Dot.: Postępowania w sprawie udzielenia zamówienia publicznego dla zadania pn. Rewitalizacja i modernizacja obiektów rekreacyjnych MOSiR – budowa wodnego placu zabaw, nr sprawy 07/16/PN.

Miejski Ośrodek Sportu i Rekreacji w Łodzi informuje, że w dniu 18 kwietnia 2016 r. wpłynęło zapytanie do Specyfikacji Istotnych Warunków Zamówienia o następującej treści:

DETAL WYKONANIA RYNNY PRZELEWOWEJ
SKALA 1:5

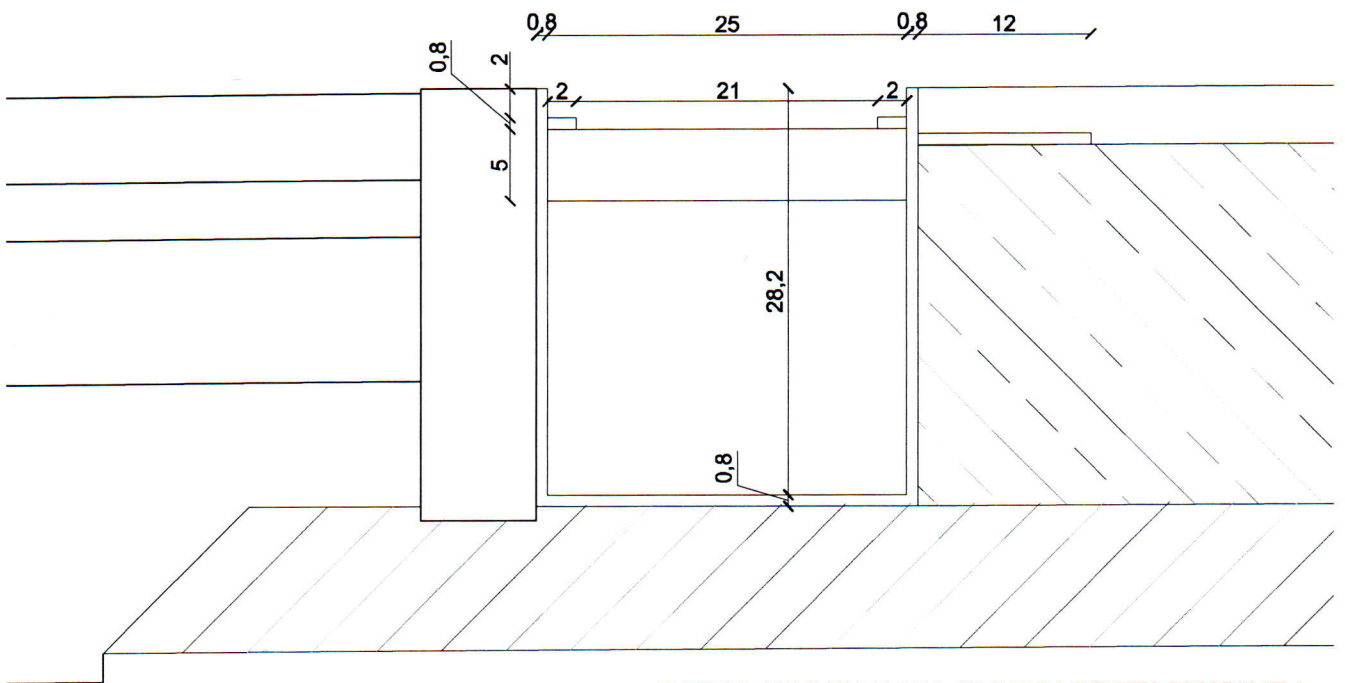
1. Prosimy o zamieszczenie rysunku szczegółowego przelewu wodnego placu zabaw
2. Prosimy o zamieszczenie rysunku konstrukcyjnego płyty placu zabaw i murków wraz z zestawieniem zbrojenia.
3. Prosimy o określenie sposobu wykończenia murków żelbetowych.
4. Prosimy o informację, w którym miejscu mają zostać zamontowane panele solarne i o zamieszczenie rysunku rozmieszczenia ich.
5. Prosimy o podanie grubości wymiany gruntu pod płytę wodnego placu zabaw.

Rynnę przelewową należy wykonać zgodnie z opisem technicznym oraz załączonym rysunkiem.
